改善箇所説明図

基準不適合発生箇所

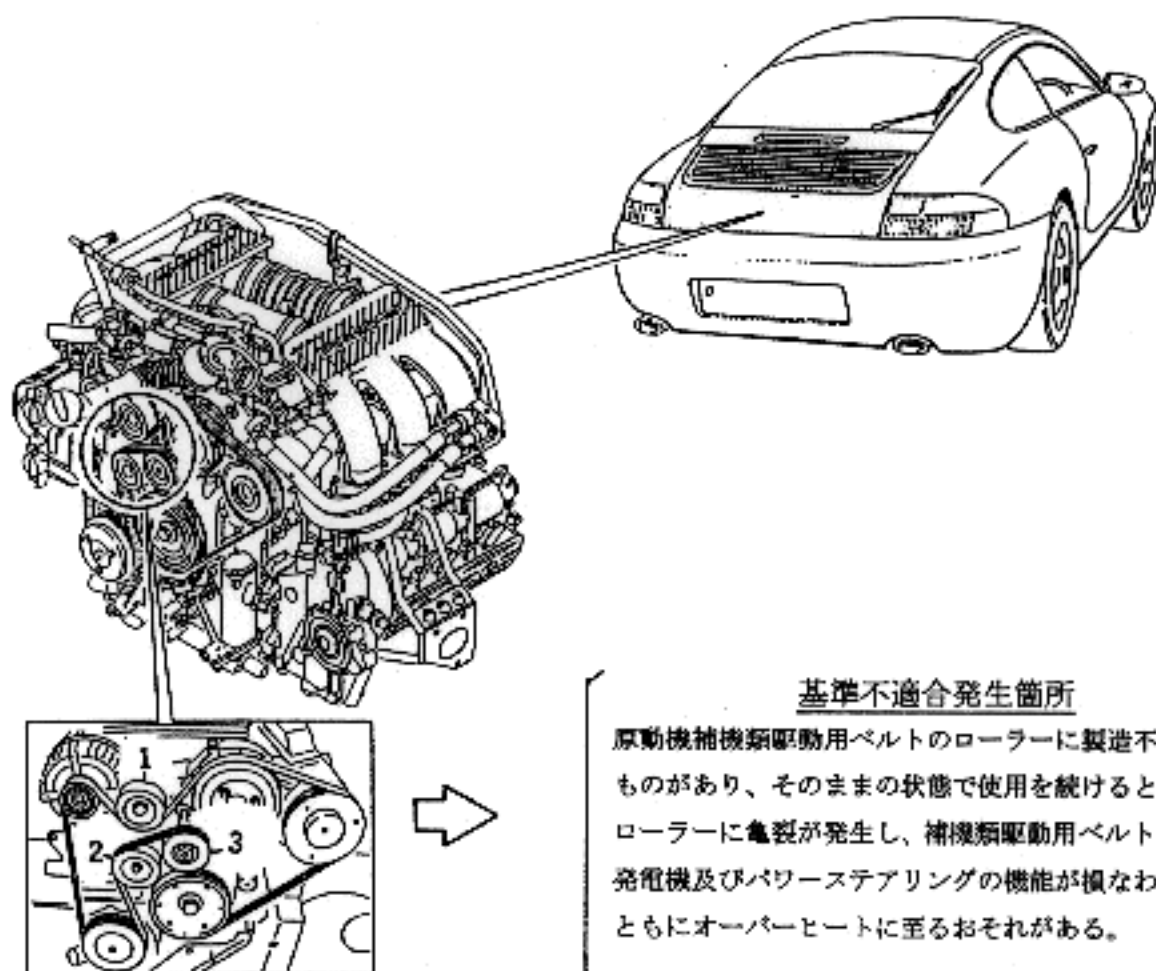
原動機補機類駆動用ベルトのローラーに製造不良の
ものがあり、そのままの状態で使用を続けると、当該
ローラーに亀裂が発生し、補機類駆動用ベルトが外れ、
発電機及びパワーステアリングの機能が損なわれると
ともにオーバーヒートに至るおそれがある。

1と2:アイドル・ローラー

3:テンション・ローラー
